大飯発電所3・4号機の設置変更 に関する審査書の概要

平成29年6月

3. 大飯3・4号炉の審査結果の概要

基準地震動

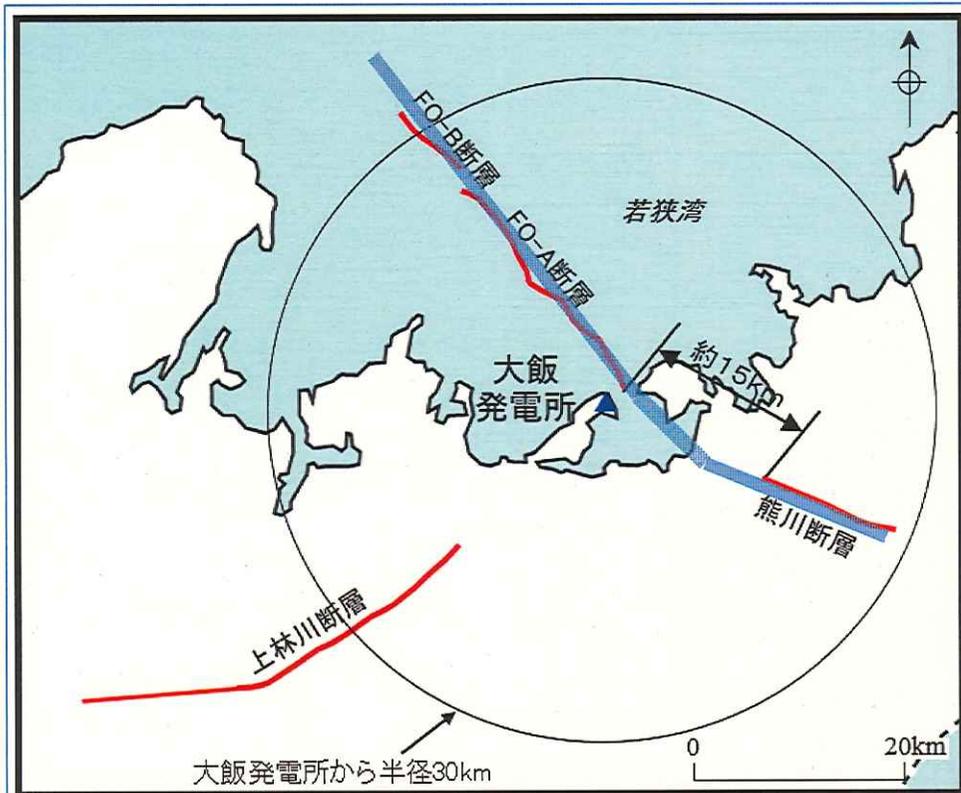
原子力規制委員会の指摘を踏まえ、

- 大飯の地下構造の調査等に基づき、断層上端深さを申請当初の4kmより浅い3kmで評価。
- 敷地の前面に存在するFO-A～FO-B断層と熊川断層の間に断層の有無が不明瞭な区間が相当あり、連動破壊を否定することは難しいことから、敷地に与える影響が大きくなるよう、申請当初のFO-A～FO-B断層の2連動ではなく、熊川断層の連動も考慮した3連動を基本ケースとして評価。

上林川断層については断層を確認できていない部分も含め地震動評価で考慮している福知山市付近まで断層南西端を延伸して記載。

FO-A~FO-B~熊川断層の地震動評価ケース

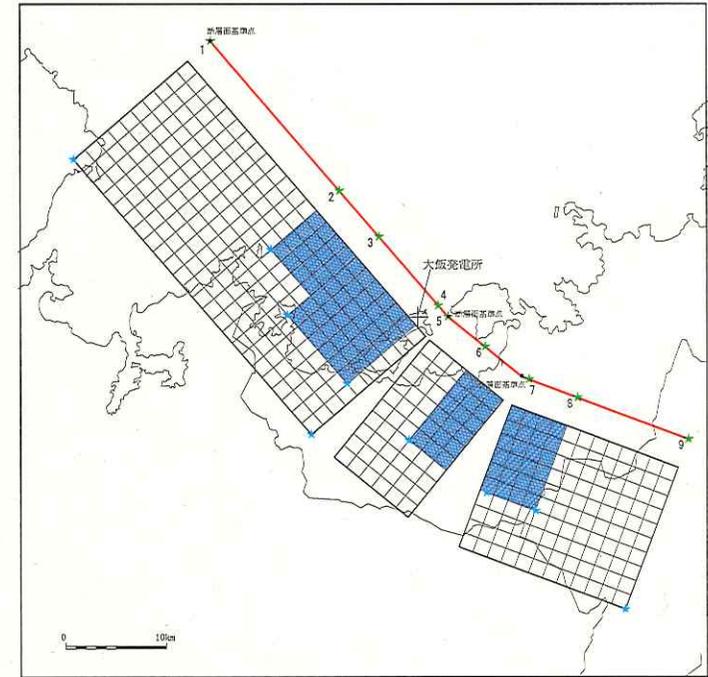
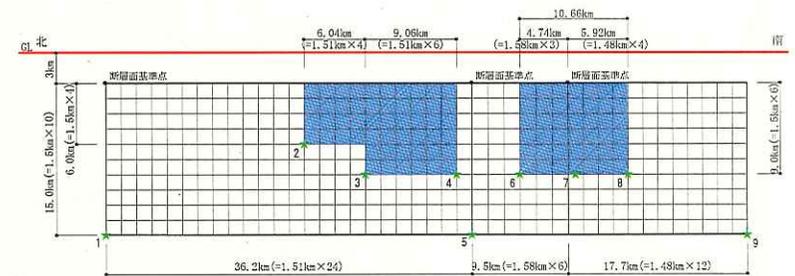
- 基本ケースとして、敷地での地震動が保守的になるよう断層面の最も浅い位置にアスペリティを配置し、破壊開始点は断層面下端及びアスペリティ下端に複数設定。
- 基本ケースに加え、短周期の地震動レベル等、地震動評価に影響が大きいと考えられるパラメータの不確かさを考慮したケースを設定し、評価。
- **原子力規制委員会の指摘を踏まえ、大飯については、震源が敷地の極近傍に位置することから、短周期の地震動レベルの不確かさと破壊伝播速度の不確かさを重畳するケースを設定し、評価。**

基準地震動

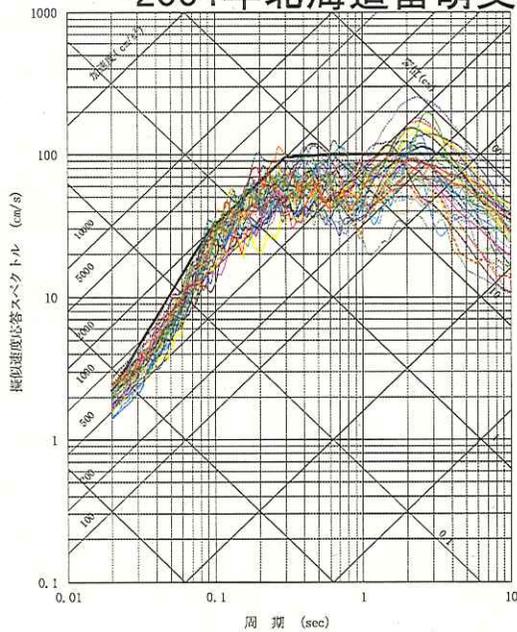
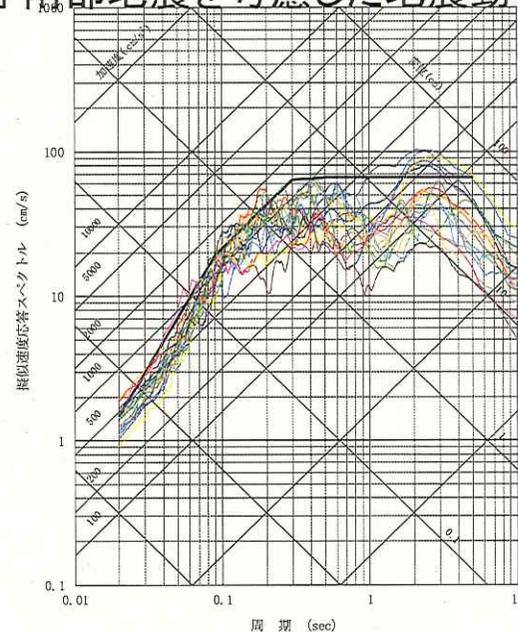
- 原子力規制委員会の指摘を踏まえ、19種類の基準地震動を設定。申請当初の最大加速度700ガルから856ガルに引き上げ。
- 応答スペクトルに基づく基準地震動Ss-1(最大加速度700ガル)
- 断層モデルを用いた手法による基準地震動Ss-2~Ss-17(最大加速度はSs-4で856ガル)
- 原子力規制委員会の指摘を踏まえ、震源を特定せず策定する地震動として、以下の2つとした。
 - ・2000年鳥取県西部地震における賀祥ダムの観測記録による地震動(Ss-18)
 - ・2004年北海道留萌支庁南部地震を考慮した地震動(Ss-19)

基準津波及び耐津波設計方針

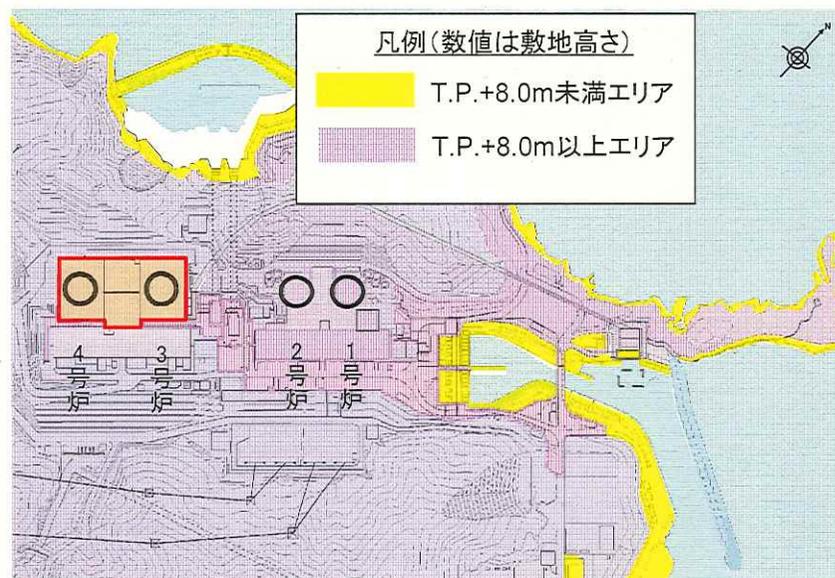
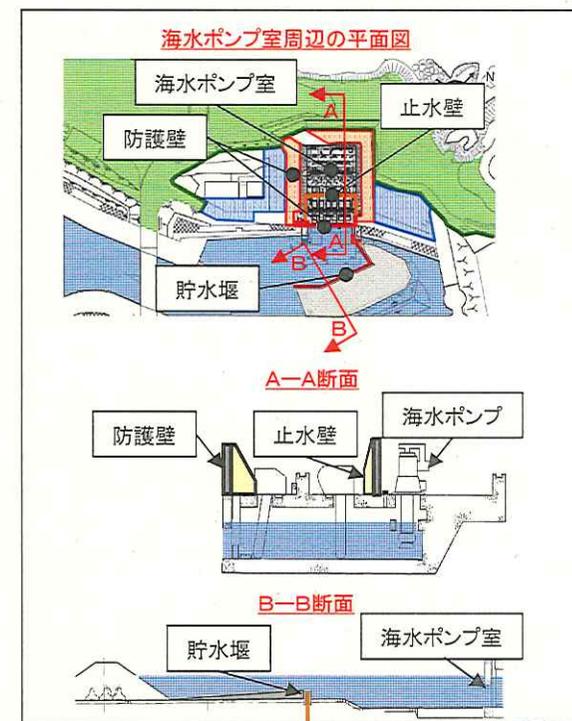
原子力規制委員会の指摘を踏まえ、

- 地震による津波だけでなく、地震以外の要因による津波も考慮し、**敷地に最も影響を与える津波(基準津波)として、水位上昇側、水位下降側共に若狭海丘列付近断層と隠岐トラフ海底地すべりの組み合わせによる津波を選定。**
- 取水路(奥)の**入力津波高さ6.9m**に対して、津波防護の対象となる**建屋や屋外設備が設置される敷地高さは9.7m以上(標高8.0m以上エリア)**であり、津波の遡上はない。
- 海水ポンプ室前面の**入力津波高さ6.3m**に対して、安全上重要な施設である**海水ポンプは標高2.5mの区画に設置されているため、海水ポンプの周りに標高8.0mの防護壁及び止水壁を設置。**
- 引き波時の対策として、海水ポンプ室前面の**海中に貯水堰を設置し、海水ポンプによる取水性を確保。**
